Dotyczy: postępowania o zamówienie publiczne pn.: „*Przebudowa torowiska w jezdni w ciągu ul. Mariackiej i ul. Żeromskiego w Sosnowcu*” – zadanie nr 2.3, w ramach realizacji Projektu: „*Zintegrowany projekt modernizacji i rozwoju infrastruktury tramwajowej w Aglomeracji Śląsko-Zagłębiowskiej wraz z zakupem taboru tramwajowego*”- Etap I, przewidzianego do współfinansowania przez Unię Europejską ze środków Funduszu Spójności w ramach Programu Operacyjnego Infrastruktura i Środowisko.

### **Nr sprawy UE/JRP/B/553/2017.**

W związku z pytaniami Wykonawców do postępowania na realizację w/w zadania wyjaśniamy:

### Ekran przeciwbłotny BŁOTOCHRON

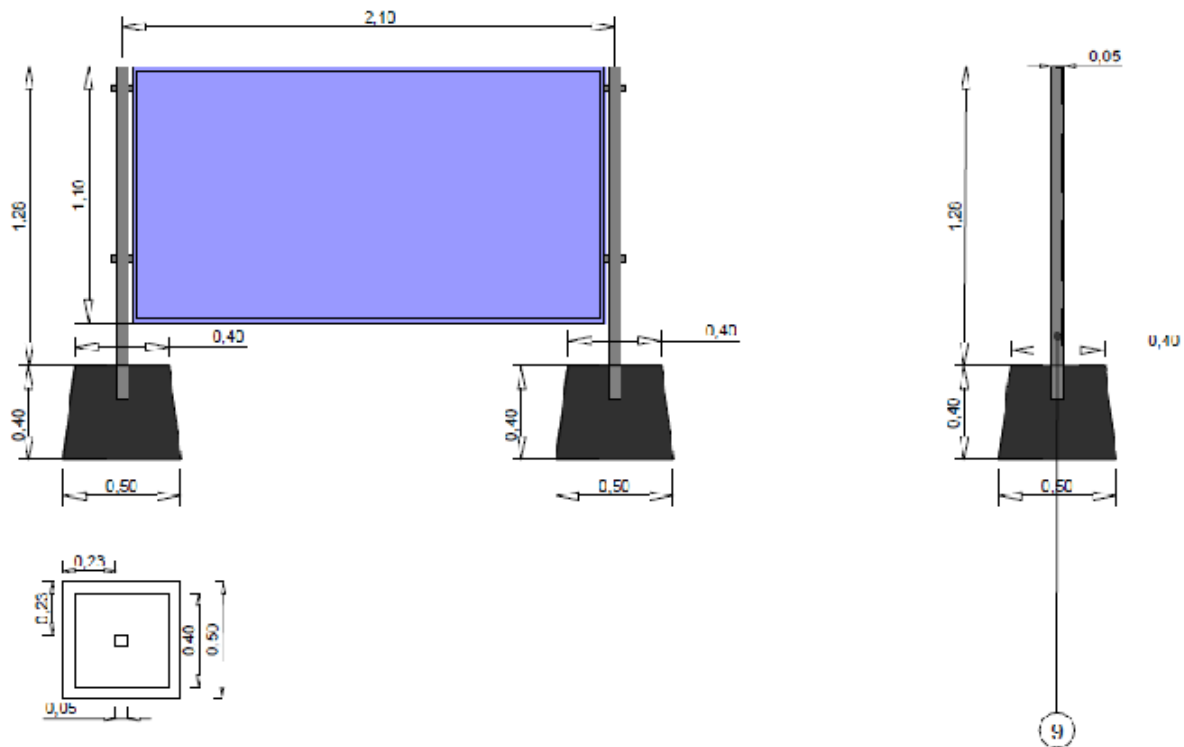
Prosimy o przekazanie szczegółu wygrodzień ochronnych ażurowych oraz typu „Błotochron”.

**Zamawiający informuje, że szczegóły wygrodzienia typu „Błotochron” znajdują się na rysunku - Przekrój konstrukcyjny 6.**

Płyty ochronne należy wykonać z poliwęglanów. Pozostałe informacje zawarte są w STWiOR - D-07.06.03

Wygradzenie ochronne ażurowe należy wykonać zgodnie z opisem nr 7, który znajduje się na rysunku „Przekrój konstrukcyjny 9”.

- ogrodzenie -stalowe panelowe, ocynkowane, nie malowane  
słupki 50x50mm, oczka 50x250mm, średnica drutu 5 i 7mm  
na fundamencie z betonu C16/20 o wym. 50x50x40cm  
obrzeże betonowe między segmentami ogrodzenia

Pozostałe informacje znajdują się w STWiOR - Ogrodzenia segmentowe D-07.06.03.
